# ■対策箇所説明図 1

■対策箇所 その1 燃料分配器

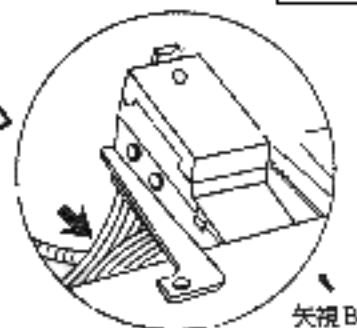
密封栓（シールプラグ）の取付方法が不適切なため、燃料漏れを起こすおそれがある。

識別：密封栓（シールプラグ）に黄色ペイント塗布。

対策内容：対策品と交換する。

■対策箇所 その2 分電器

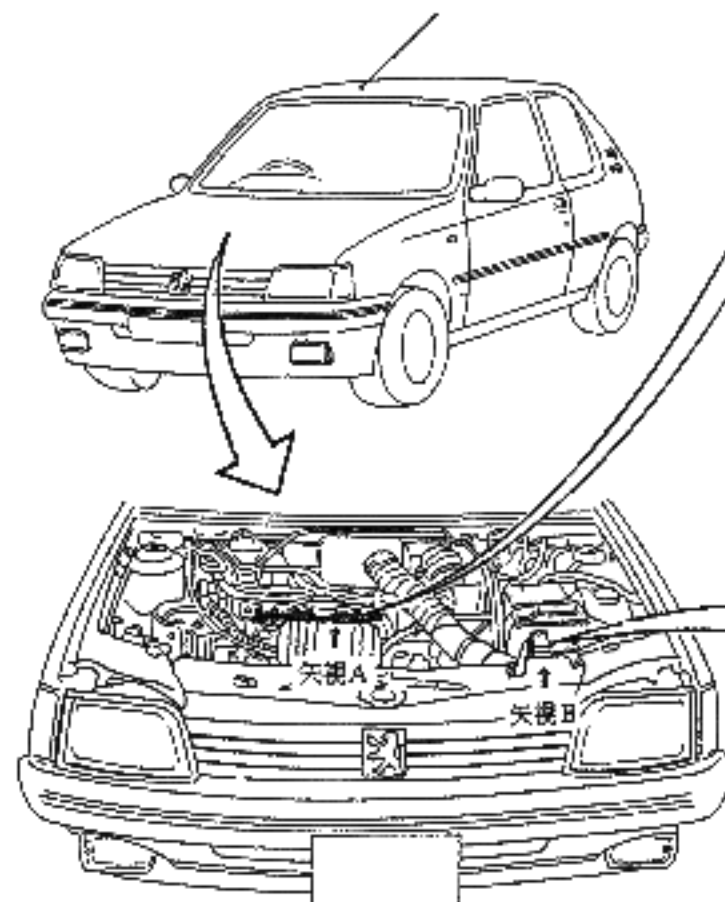
電気配線の配索に不適切なものがあるため、振動により電気配線が互いに干渉し合い、損傷するおそれがある。

対策内容：バンドで固定。
